工程指示 / 要求簡箋(E.I.)

工程指示編號：EI / 6975 / 23

工程名稱：將軍澳日出康城 11

工程項目：(特色層) 後裝窗 鋁料加工圖圖紙修改 (14 隻)

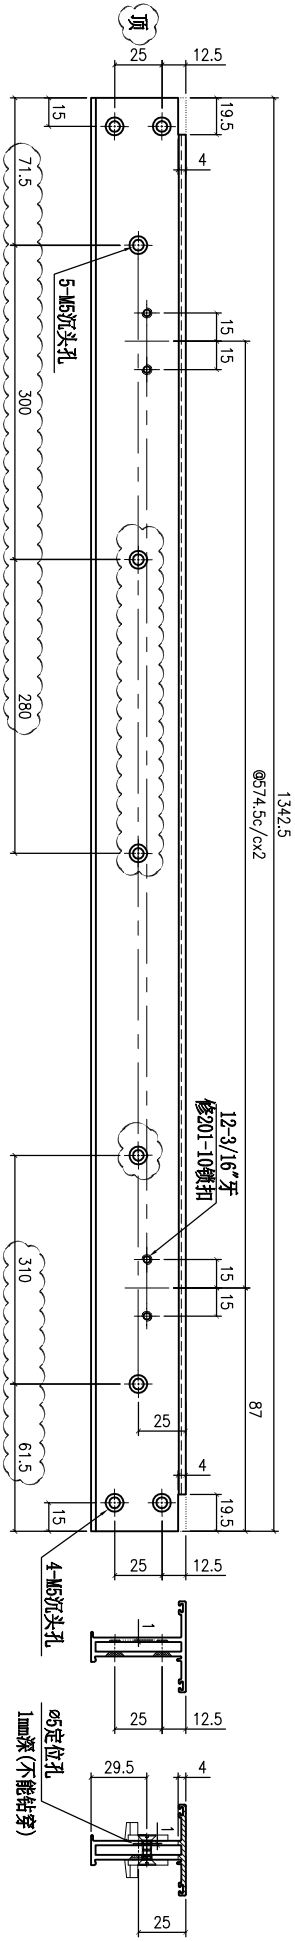
C 版: 請按圖紙生產。諸修改了窗玉料，X86163-54 孔位。舊孔用膠封起(不見光的)

B 版: 按生產和拆圖覆核，修改 X86163-51 及 X86153-54 孔位置。
